改善箇所説明図

改善の内容

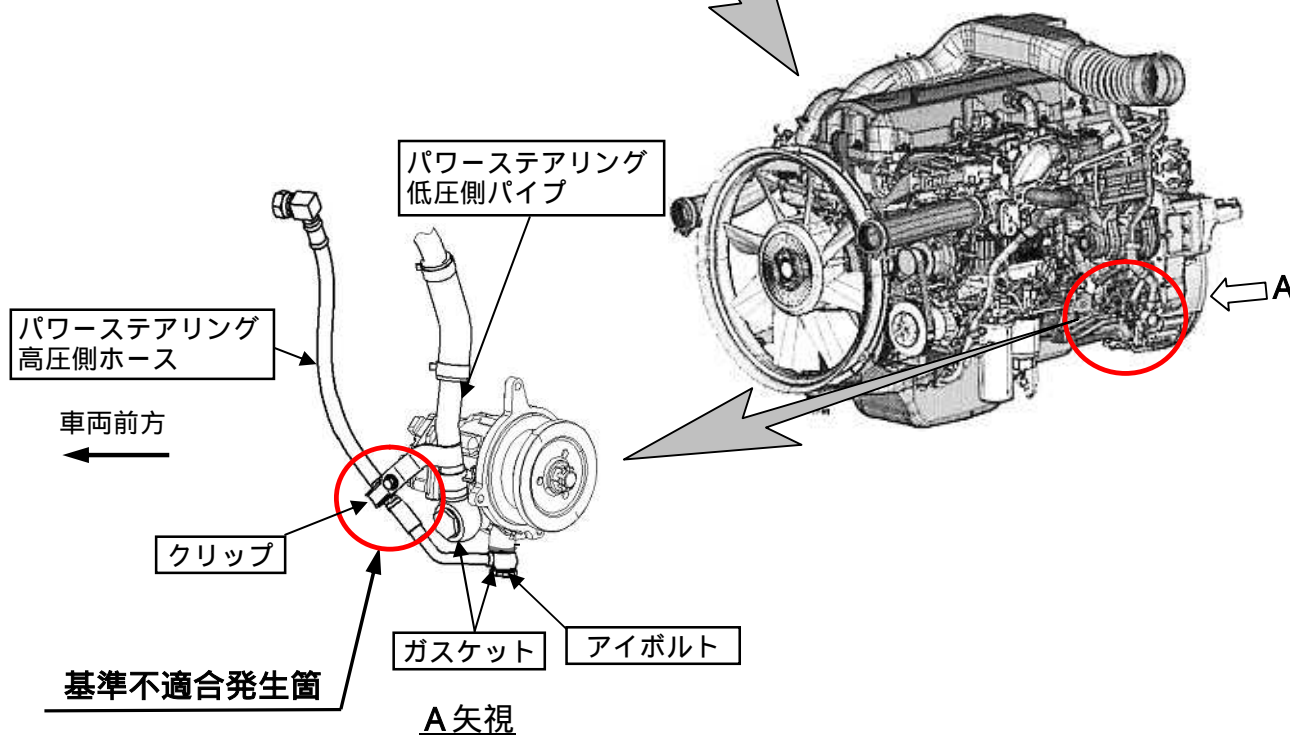
大型トラックにおいて、かじ取り装置のパワーステアリング高圧側ホースの固定方法が不適切なものがある。そのため、そのままの状態で使用を続けると、当該ホースが損傷し、パワーステアリングオイルが漏れ、ハンドルの操作力が増大するおそれがある。

全車両、パワーステアリング高圧側ホース固定部のクリップを取り外し、パワーステアリング高圧側ホース、アイボルト及びガスケットを新品と交換し、当該ホースを位置決め治具を使用して固定するとともに、パワーステアリング低圧側パイプを対策品と交換する。

識別：パワーステアリング高圧側ホースに、白色ペイントを塗布する。
